**AVIS RELATIF À LA PROTECTION
CONTRE LES EVENTUELS EFFETS NOCIFS ET NUISANCES
PROVOQUÉS PAR LES RAYONNEMENTS NON IONISANTS
GÉNÉRÉS PAR DES ANTENNES ÉMETTRICES STATIONNAIRES**

Commune : MONTIGNY-LE-TILLEUL - Exploitant : PROXIMUS

Référence exploitant : 71MLT_00

Rapport n° 4580 / 2023

Figure 1 : Vue en plan des lieux de séjour et des points de contrôle

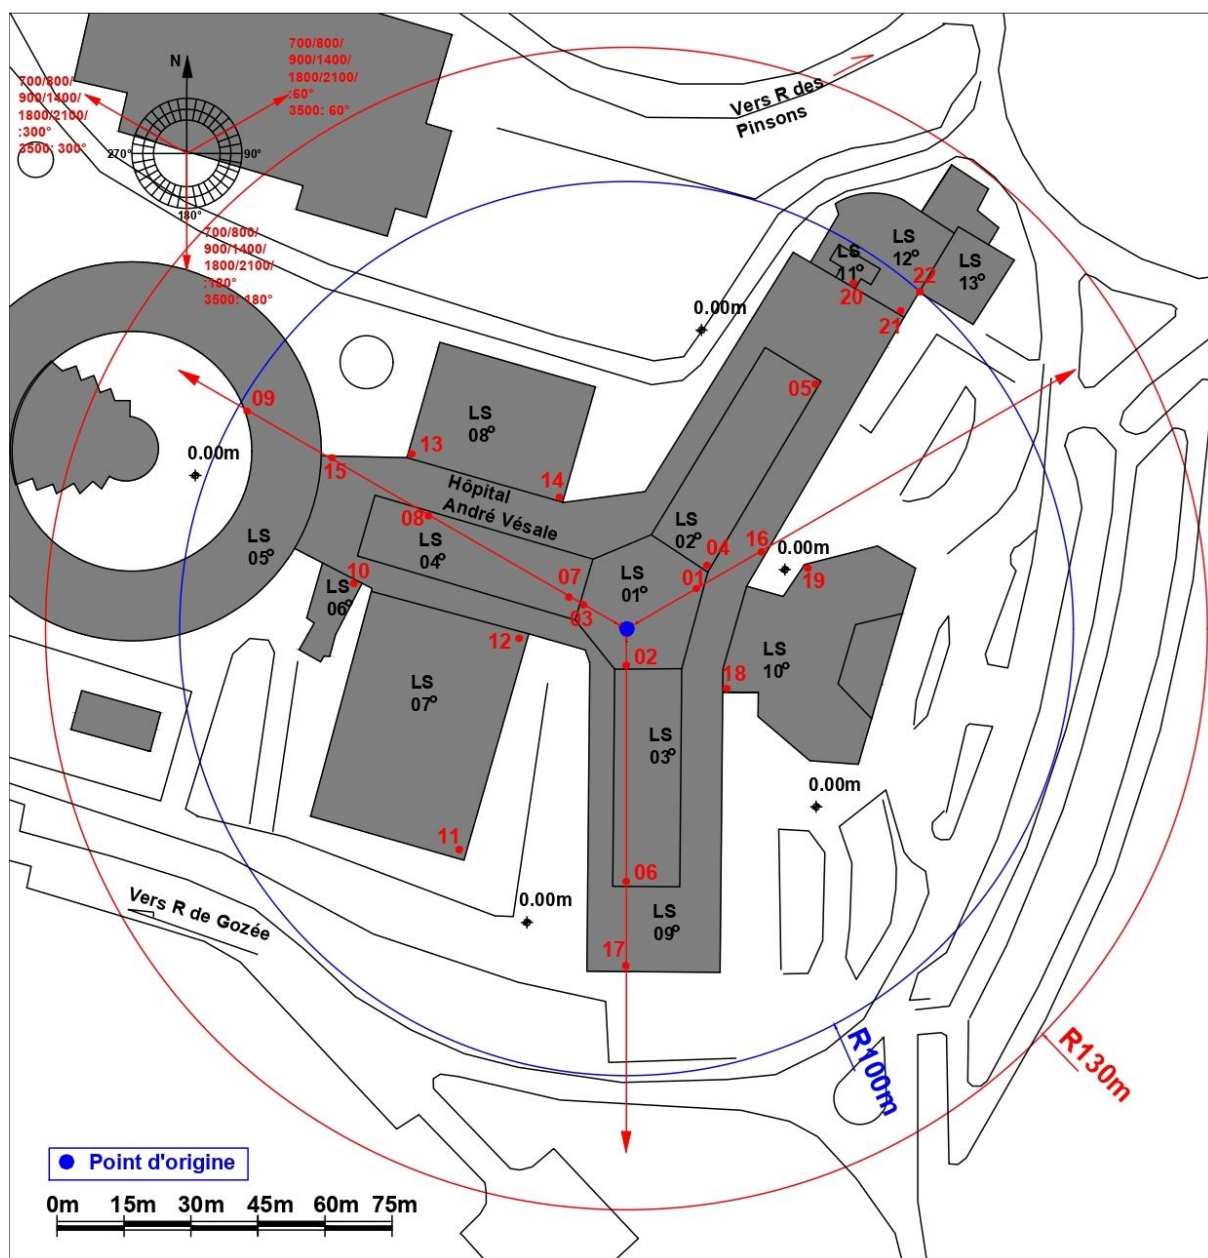
N° point de contrôle	LS	Atténuation (dB)	Indice d'exposition relatif à la limite par installation IE_i
20	LS11	3,0	0,198
5	LS02	10,0	0,025
1	LS01	10,0	0,022
3	LS01	10,0	0,021
13	LS08	3,0	0,014
4	LS02	10,0	0,014
7	LS04	10,0	0,014
2	LS01	10,0	0,013
19	LS10	3,0	0,012
10	LS06	3,0	0,012
6	LS03	10,0	0,011
14	LS08	3,0	0,010
11	LS07	3,0	0,008
9	LS05	3,0	0,007
21	LS12	3,0	0,006
8	LS04	10,0	0,006
22	LS13	3,0	0,006
12	LS07	3,0	0,005
16	LS09	10,0	0,003
18	LS10	3,0	0,003
17	LS09	10,0	0,002
15	LS09	10,0	0,002

En ce qui concerne les antennes de l'installation mentionnées dans le tableau 1, la distance maximale à laquelle la limite pourrait être atteinte, à l'extérieur, est égale à 78,0 m. S'il n'y a pas de LS à une distance inférieure, les antennes respectent forcément la limite d'immission.

Dans le cas des LS situés à l'intérieur des bâtiments, une atténuation d'obstacle est prise en compte et il en résulte que la distance maximale à laquelle la limite pourrait être atteinte se réduit à 55,3 m.

Figure 2 : Vue en plan des installations d'antennes dans un rayon de 300 mètres autour de l'installation faisant l'objet de la demande d'avis

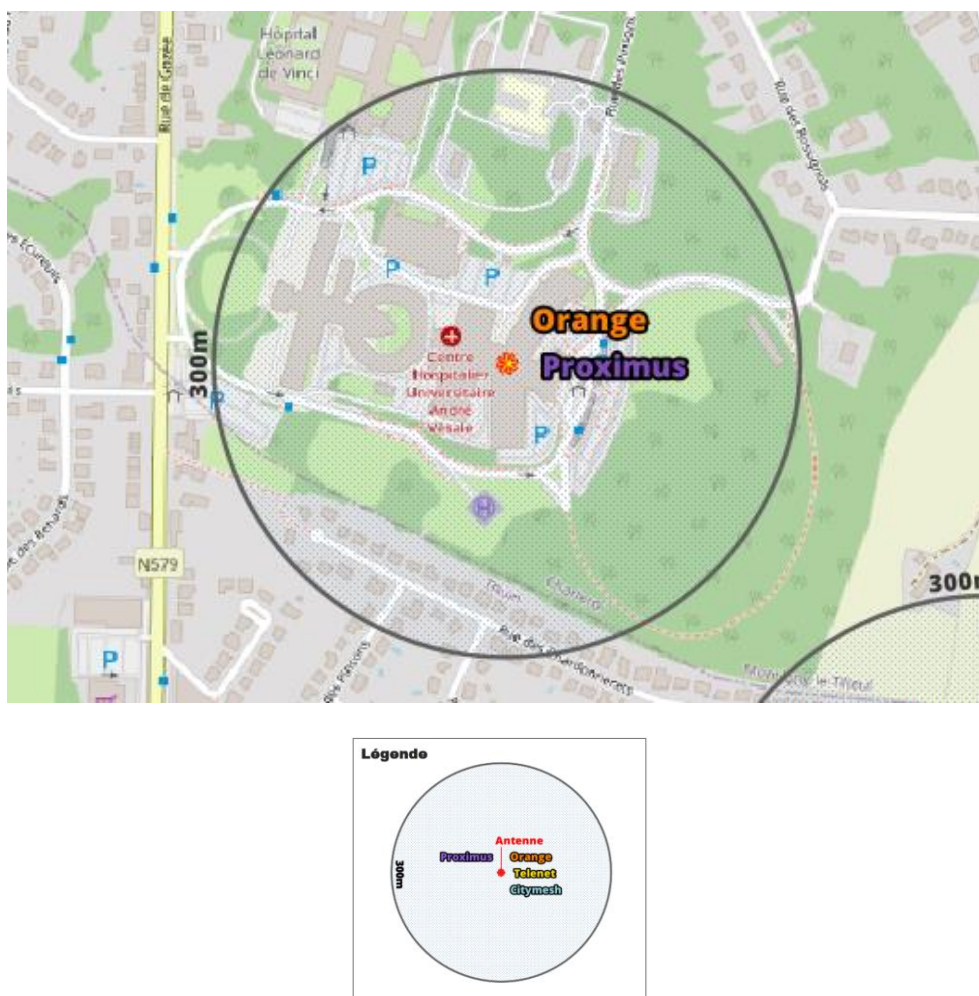
Compte tenu du nombre d'installations localisées dans la figure 2, il apparaît que l'intensité du rayonnement électromagnétique généré, dans les lieux de séjour situés à proximité de l'installation référencée dans le paragraphe 2, par l'ensemble des antennes émettrices stationnaires de l'ensemble des exploitants du même site d'antennes émettrices stationnaires respecte la limite fixée à l'article 4, § 2 du décret.
